监理工程师通知单

工程名称：山西省太原市小店区、尖草坪区、清徐县 40 万千瓦屋顶分布式光伏发电项目

编号:TYGF40-ZHJL-TZD-131

施工区域: 鱼池
施工内容: 箱变电缆端头
监理责任人: 黎建光
拍摄时间: 2025.04.11 星期五 09:54
地点: 清徐县·佳宜苑
海拔: 743.0米
天气: 阴 18°C 西南风3级 湿度 33%

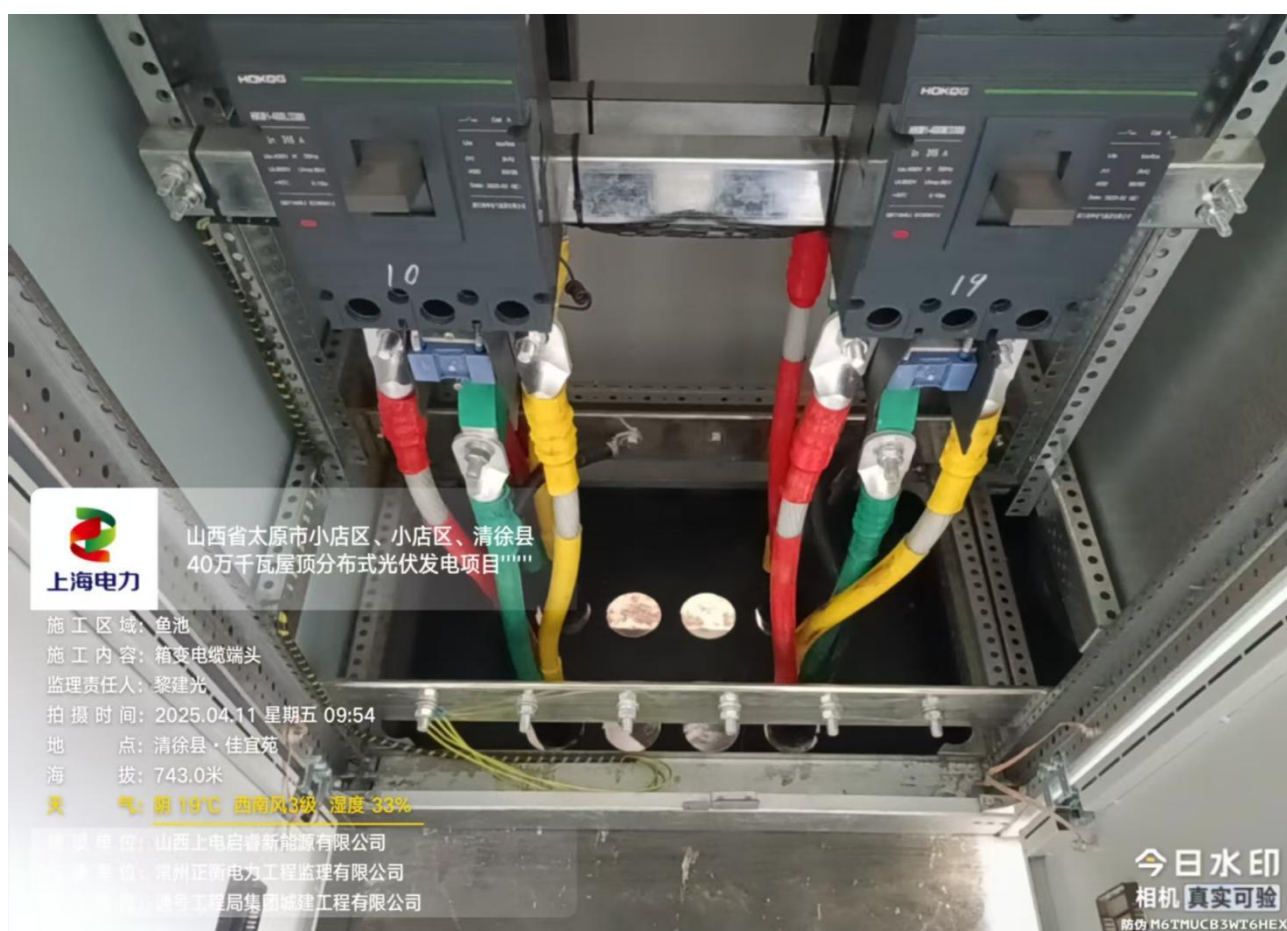
至：通号工程局集团城建工程有限公司施工项目部
事由：关于鸿鑫渔场工程质量事宜
通知内容： 2025 年 04 月 11 日监理人员巡视检查鸿鑫渔场施工现场时，发现箱变设备交流电缆金属层未进行直接接地，不符合设计图纸及《电气装置安装工程接地装置施工及验收规范》GB50169-2016 第 3.0.4 条强制性条文要求，此问题之前也向施工单位要求过，但一直未能按要求施工，现再次强调，必须按设计图纸及规范要求进行施工。 针对上述问题，现要求总包单位限期 3 日内进行严格按照要求进行整改，待整改完成自检合格后报监理项目部复查，否则将按规定给予经济考核，一切后果你单位自负！ 附照片
项目监理部（章） 总/专业监理工程师 日 期：2025.04.12
